NO. LAPORAN: CKE.LFS.05.2015.

UNIT KUALITI DAN TUGAS KHAS
BAHAGIAN PERUNDING REKABENTUK
CAWANGAN KEJURUTERAAN ELEKTRIK
IBU PEJABAT JKR MALAYSIA

**PEMASANGAN ELEKTRIK UNTUK
KERJA-KERJA UBAHSUAI DAN PEMBAIKAN DI
BLOK UTAMA, BANGUNAN BEKAS KOMPLEKS
JABATAN PERDANA MENTERI (JPM), DI JALAN
DATO' ONN UNTUK DIJADIKAN MEMORIAL
NEGARAWAN**

11HB. MEI 2015.

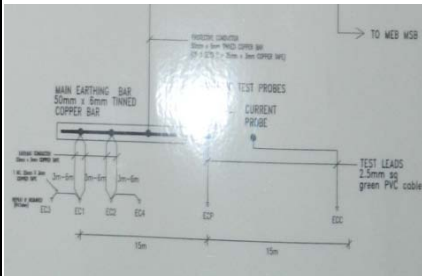
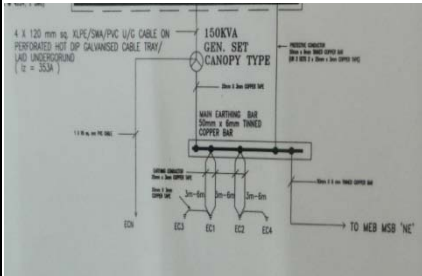
Bil.	Gambar	Lokasi / Penemuan / Ulasan	Tahap Kerosakan / Isu / Cadangan Penambahbaikan
2.	 Gambarajah Schematic SSB tidak ditunjukkan/ditampal pada dinding berdekatan dengan SSB.  Gambarajah Schematic DB tidak ditunjukkan/ditampal pada pintu DB.	Lokasi: Bilik SSB, DB. Penemuan: 1. Gambarajah Schematic SSB tidak ditunjukkan/ditampal pada dinding berdekatan dengan SSB. 2. Gambarajah Schematic DB tidak ditunjukkan/ditampal pada pintu DB. Ulasan: Spesifikasi JKR L-S1 (Mei 2011), Section 16.3. <i>As installed layout plans, schematic wiring diagrams and plans showing cable routes and positions of earthing point with reference to easily recognizable buildings and structures shall be suitably framed up in the switchroom. These plans and diagrams shall be in addition to the four sets of prints required to be submitted to the S.O.'s Representative, after completion of the project</i> Spesifikasi JKR L-S1 (Mei 2011), Section 3.9. <i>Each Distribution Board shall be provided with a laminated schematic diagram and paste on the inside cover of the Distribution Board. The details shall include fuse rating/MCB rating, cable size, number and type of loads etc. The description of each circuit printed thereon shall include the corresponding circuit number in the as installed schematic diagram.</i> Peraturan-peraturan Elektrik 1994, Peraturan 19. (1) (b) Susunan am papan suis hendaklah seperti yang berikut : (b) pengaliran tiap-tiap konduktor hendaklah boleh dikesan dan gambar rajah sambungan-sambungan yang dilukis	Tahap Kerosakan: 1 Isu: Pembinaan Cadangan Penambahbaikan: Semua bahan, kelengkapan dan kaedah pemasangan sistem elektrik mestilah memenuhi kehendak Spesifikasi JKR. Rujukan: 1. Spesifikasi JKR L-S1 (Mei 2011), Section 16.3 2. Spesifikasi JKR L-S1 (Mei 2011), Section 3.9 3. Peraturan-peraturan Elektrik 1994, Peraturan 19. (1)(b) Pemasangan Yang Baik   Schematic Wiring Diagrams ditampal pada pintu DB atau berhampiran dengan SSB

dengan jelas hendaklah dipamerkan berdekatan dengan papan suis itu.	
--	--	---	--

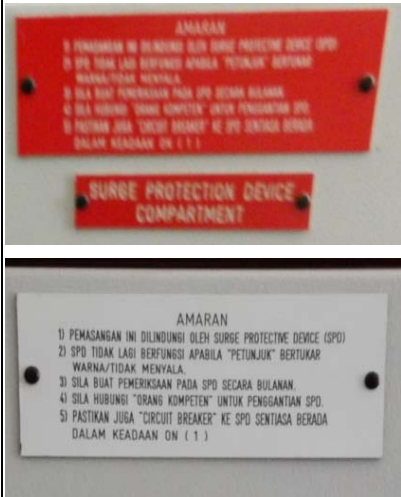
Bil.	Gambar	Lokasi / Penemuan / Ulasan	Tahap Kerosakan / Isu / Cadangan Penambahbaikan
5.	 MEB untuk MSB Sistem Pembumian dan Pemasangan Main Earthing Bar (MEB) untuk MSB dan Janakuasa tidak memenuhi kehendak Lukisan Pembinaan dan Spesifikasi JKR : 1. Tiada label bagi setiap earthing yang bersambung dengan MEB. 2. Main Earthing Bar hanya menggunakan 25mm x 6mm. 3. Protective conductor hanya menggunakan 1set 1 x 25mm x 3mm copper tape. 4. Tiada current test probe dan potential test probe. 5. MEB untuk Janakuasa tidak dipasang.	Lokasi: Bilik MSB dan Janakuasa. Penemuan: Sistem Pembumian dan Pemasangan Main Earthing Bar (MEB) untuk MSB dan Janakuasa tidak memenuhi kehendak Lukisan Pembinaan dan Spesifikasi JKR : 1. Tiada label bagi setiap protective conductor yang bersambung dengan MEB. 2. Main Earthing Bar hanya menggunakan 25mm x 6mm. 3. Protective conductor hanya menggunakan 1 x 25mm x 3mm copper tape. 4. Tiada current test probe dan potential test probe. 5. MEB untuk Janakuasa tidak dipasang. Ulasan: Spesifikasi JKR L-S1 (Mei 2011), Section 14.11. A Permanent label marked 'Main Earthing Bar - Safety Electrical Connections - Do Not Remove' shall be installed near to the main earthing bar. Spesifikasi JKR L-S1 (Mei 2011), Section 14.12. Two sets of earthing conductors of copper tape dimension as in Table 14A shall be provided to connect the main earthing bar to two different earth electrodes. The earthing conductors shall be buried in the ground at a depth of not less than 600mm below finished ground level. Spesifikasi JKR L-S1 (Mei 2011), Section 14.13. Protective conductors between switchboard and main earthing bar shall be linked by copper tape of same	Tahap Kerosakan : 3 Isu: Pembinaan Cadangan Penambahbaikan: Semua bahan, kelengkapan dan kaedah pemasangan sistem elektrik mestilah memenuhi kehendak Spesifikasi JKR. Rujukan: Spesifikasi JKR L-S1 (Mei 2011), Section 14.11 , 14.12, 14.13 dan 14.16 Pemasangan Yang Baik  MEB yang memenuhi kehendak Spesifikasi JKR  Lukisan Pembinaan MEB MSB  Lukisan Pembinaan MEB Janakuasa

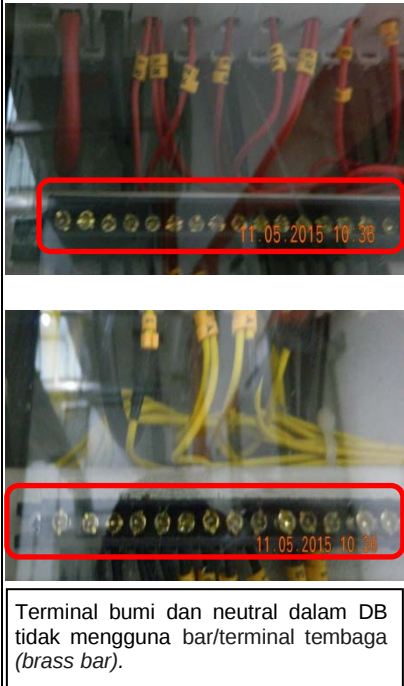
Prospective Earth fault currents (I) for 1s duration	Main Earthing Bar (Width x Thickness)	Earthing Conductors (No. x Copper tape size)	$I \leq 10 \text{ kA}$	25mm x 3mm	2 sets of 1 x 25mm x 3mm	$10 \text{ kA} < I \leq 25 \text{ kA}$	25mm x 6mm	2 sets of 1 x 25mm x 3mm	$25 \text{ kA} < I \leq 30 \text{ kA}$	30mm x 6mm	2 sets of 2 x 25mm x 3mm	$30 \text{ kA} < I \leq 40 \text{ kA}$	40mm x 6mm	2 sets of 2 x 25mm x 3mm	$40 \text{ kA} < I \leq 50 \text{ kA}$	50mm x 6mm	2 sets of 2 x 25mm x 3 mm		
Prospective Earth fault currents (I) for 1s duration	Main Earthing Bar (Width x Thickness)	Earthing Conductors (No. x Copper tape size)																				
$I \leq 10 \text{ kA}$	25mm x 3mm	2 sets of 1 x 25mm x 3mm																				
$10 \text{ kA} < I \leq 25 \text{ kA}$	25mm x 6mm	2 sets of 1 x 25mm x 3mm																				
$25 \text{ kA} < I \leq 30 \text{ kA}$	30mm x 6mm	2 sets of 2 x 25mm x 3mm																				
$30 \text{ kA} < I \leq 40 \text{ kA}$	40mm x 6mm	2 sets of 2 x 25mm x 3mm																				
$40 \text{ kA} < I \leq 50 \text{ kA}$	50mm x 6mm	2 sets of 2 x 25mm x 3 mm																				
		Table 14A: Dimensions of Main Earthing Bar and Earthing																				
		Spesifikasi JKR L-S1 (Mei 2011), Section 14.16. Where the location of the installation is such that it is not possible in practice to provide the two auxiliary earth electrodes for the test, two test earth electrodes namely potential test probe and current test probe shall be installed. The test earth electrodes shall be one length of 1500mm in depth. The current test probe shall be placed 30m from the first earth electrodes with potential test probe midway between. Test leads of 2.5 sq. mm PVC insulated cable connecting test earth electrodes shall be terminated independently on the porcelain insulators next to the main earthing terminals or bar

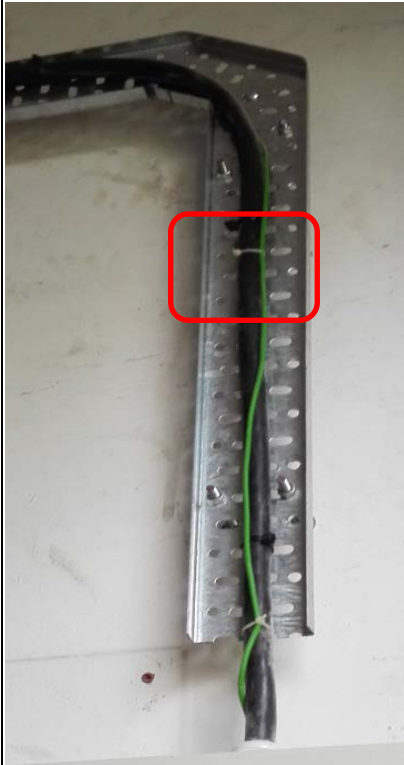
Bil.	Gambar	Lokasi / Penemuan / Ulasan	Tahap Kerosakan / Isu / Cadangan Penambahbaikan
6.	 Tiada alas getah dipasang dihadapan SSB	Lokasi: Bilik SSB. Penemuan: Tiada alas getah di bahagian hadapan SSB Ulasan: Spesifikasi JKR L-S1 (Mei 2011), Section 16.1. <i>Approved type of rubber mat shall be provided in front of the switchboards and any other control boards. The rubber mat shall extend to the full length of the switchboards, and shall be of thickness not less than 6mm and width 1000mm.</i> Peraturan-peraturan Elektrik 1994, Peraturan 19(2). Alas getah yang saiz dan ketebalannya yang sesuai hendaklah diletakkan di atas lantai di hadapan setiap papan suis untuk mencegah bahaya renjatan elektrik kepada seseorang pengendali.	Tahap Kerosakan: 2 Isu: Pembinaan Cadangan Penambahbaikan: Keperluan bilik suis elektrik mestilah lengkap bagi memenuhi kehendak Spesifikasi JKR dan Peraturan - peraturan Elektrik 1994. Rujukan: 1. Spesifikasi JKR L-S1 (Mei 2011), Section 16.1. 2. Peraturan - peraturan Elektrik 1994, Peraturan 19(2). Pemasangan Yang Baik  Alas getah dibahagian hadapan papan suis
